伊方発電所原子炉施設保安規定変更認可申請書

審査資料

四国電力株式会社

伊方発電所原子炉施設保安規定の変更について

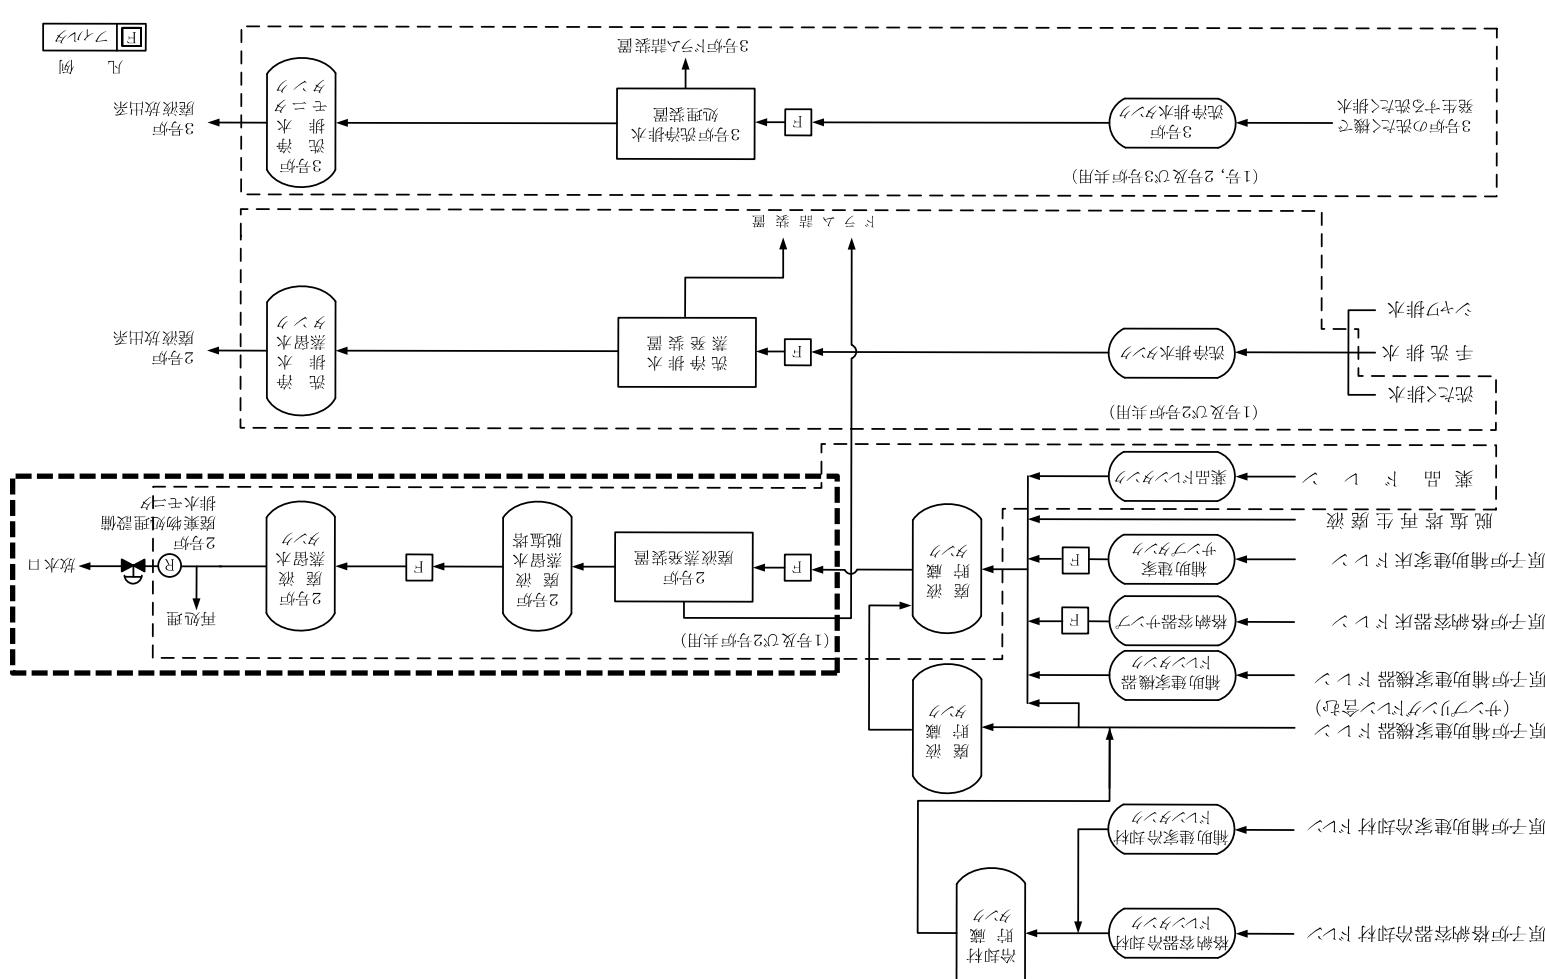
令和4年2月15日付け原子力発第21379号 廃止措置計画変更認可申請書	令和4年6月9日付け原子力発第22095号 保安規定変更認可申請書	備考								
<p>第10.2表 解体工事準備期間における放射性液体廃棄物中の放射性物質（トリチウムを除く）の放出管理目標値（1, 2, 3号炉合算）</p> <table border="1"> <thead> <tr> <th>項目</th><th>放出管理目標値 (Bq/y)</th></tr> </thead> <tbody> <tr> <td>放射性液体廃棄物中の放射性物質 (トリチウムを除く)</td><td>3.7×10^{10}</td></tr> </tbody> </table>	項目	放出管理目標値 (Bq/y)	放射性液体廃棄物中の放射性物質 (トリチウムを除く)	3.7×10^{10}	<p>(放射性液体廃棄物の管理)</p> <p>第300条 当直長は、放射性液体廃棄物を放出する場合は、復水器冷却水放水口より放出するとともに、次の事項を管理する。</p> <p>(1) 放射性液体廃棄物の放出による復水器冷却水放水口排水中の放射性物質濃度の3ヶ月平均値が、法令に定める周辺監視区域外における水中の濃度限度を超えないこと</p> <p>(2) 復水器冷却水放水口排水中の放射性物質（トリチウムを除く。）の放出量が、表300-1に定める放出管理目標値を超えないように努めること</p> <p>2 当直長は、復水器冷却水放水口排水中のトリチウムの放出量が、表300-2に定める放出管理の基準値を超えないよう努める。</p> <p>3 放射線・化学管理課長は、表300-3に定める項目について、同表に定める頻度で測定し、その結果を当直長に通知する。</p> <p>表300-1</p> <table border="1"> <thead> <tr> <th>項目</th><th>放出管理目標値（1号炉, 2号炉および3号炉合算）</th></tr> </thead> <tbody> <tr> <td>放射性液体廃棄物 (トリチウムを除く。)</td><td>3.7×10^{10} Bq/年</td></tr> </tbody> </table>	項目	放出管理目標値（1号炉, 2号炉および3号炉合算）	放射性液体廃棄物 (トリチウムを除く。)	3.7×10^{10} Bq/年	<p>・廃止措置計画変更認可申請のとおり、保安規定の放射性液体廃棄物（トリチウムを除く）の放出管理目標値を変更する。</p> <p>（以下、省略）</p>

表302

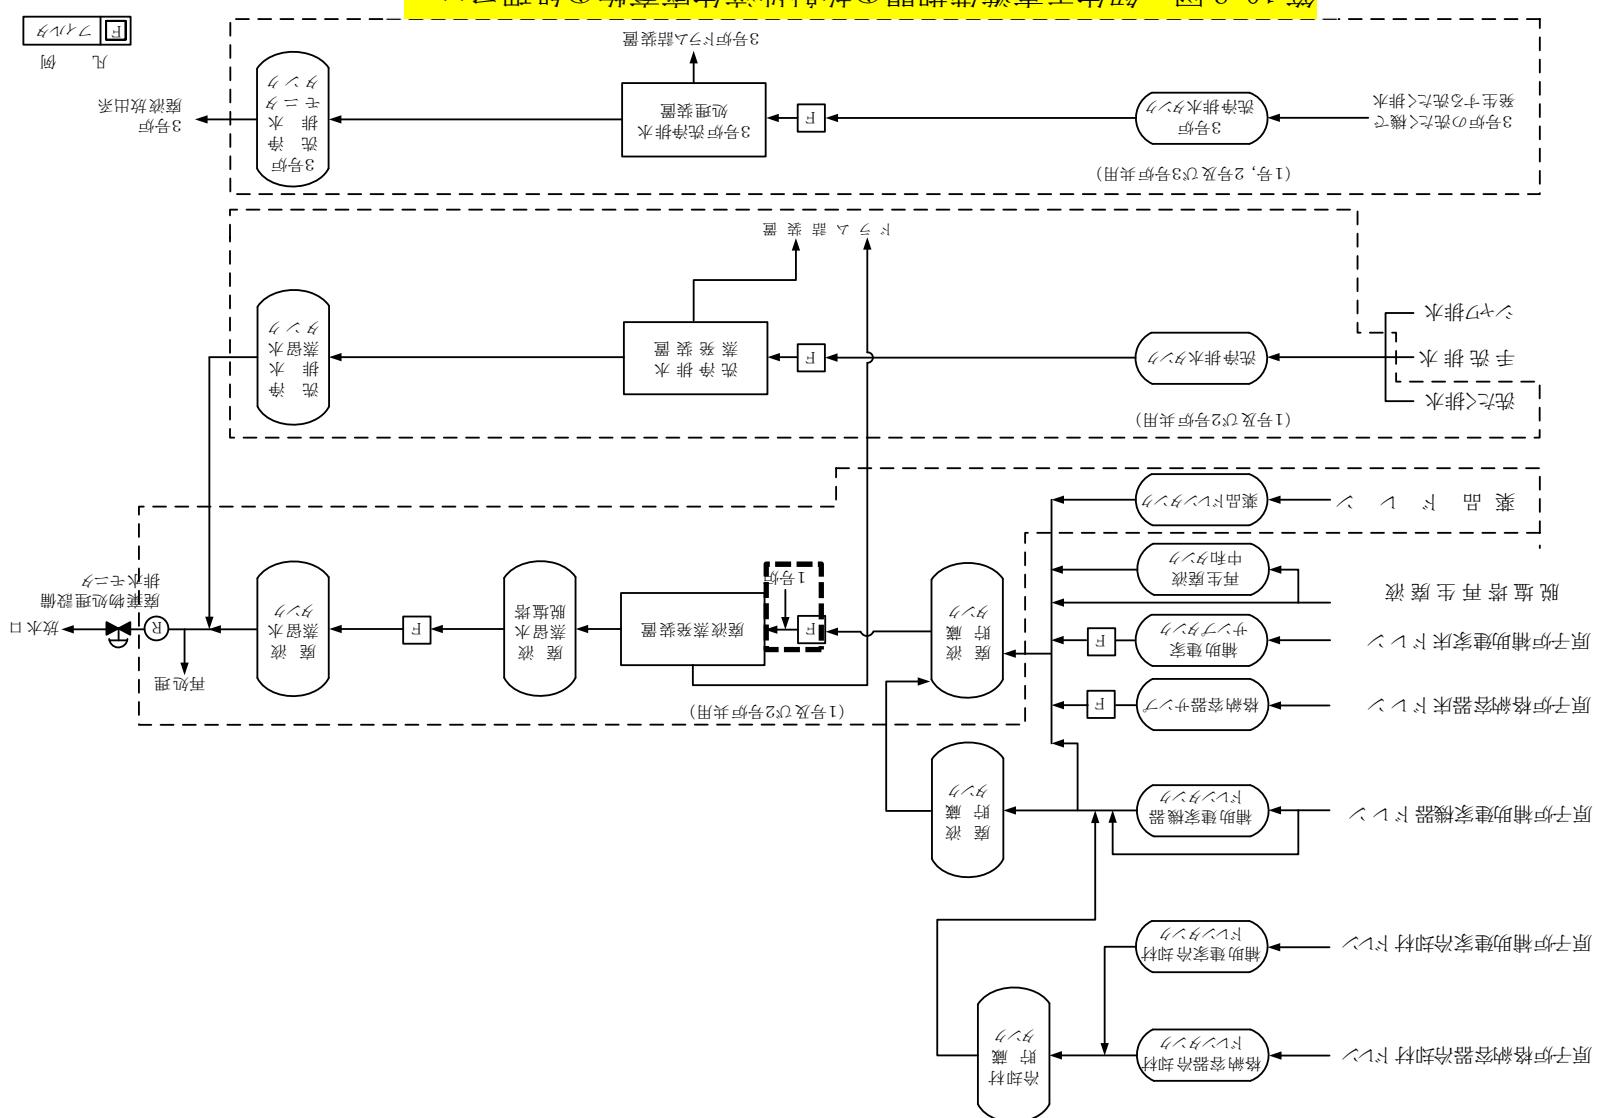
- ・放射性液体廃棄物を2号炉にて処理することとなり、1号炉の廃棄物処理設備排水モニタを廃止するため、保安規定の廃棄物処理設備排水モニタの数量を1、2号炉各1台の合計2台から1台へ変更する。

保安規定第320条 原子力防災組織 図320 変更前後抜粋

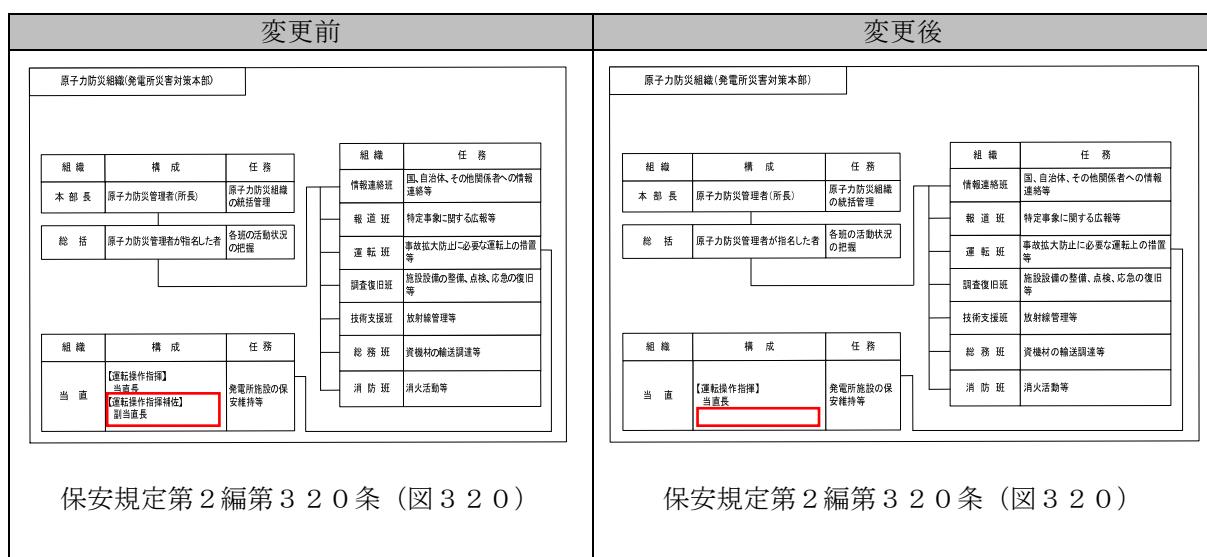
保安規定第2編第320条（図320）の原子力防災組織における当直構成について、副当直長は、「運転操作指揮補佐」として記載しており、その職務は社内規定に、当直長を補佐するものとして規定している。

当直長の補佐については、廃止措置計画の進捗により減少しており、当直長の管理のもと事故発生時等の運転操作は対応できることから、運転操作指揮補佐の役割を不要とする。
